**КОЛЕСНЫЕ ПАРЫ ДЛЯ ТЕПЛОВОЗОВ
И ЭЛЕКТРОВОЗОВ ЖЕЛЕЗНЫХ ДОРОГ
КОЛЕИ 1520 мм**

ГОСТ 11018-87

Изменение № 1 ГОСТ 11018—87 Колесные пары для тепловозов и электровозов железных дорог колеи 1520 мм. Технические условия

Изменение № 2 ГОСТ 11018—87 Колесные пары для тепловозов и электровозов железных дорог колеи 1520 мм. Технические условия

Черт. 2

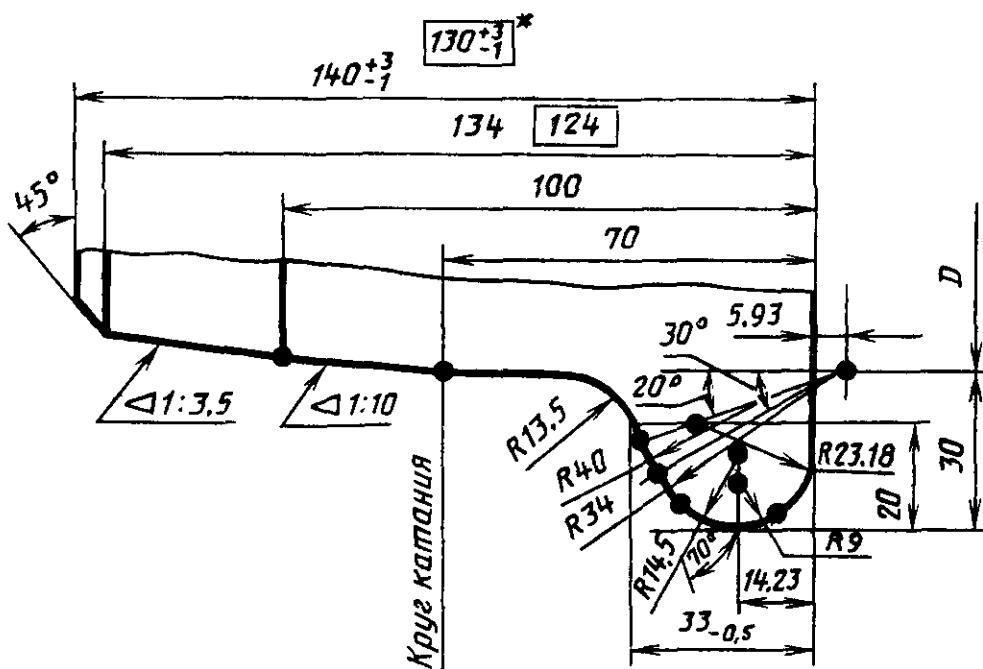
Пункт 1.10. Первый абзац изложить в новой редакции: «Профили ободьев колес должны соответствовать черт. 2 или 3 (по требованию заказчика)»; второй абзац исключить;
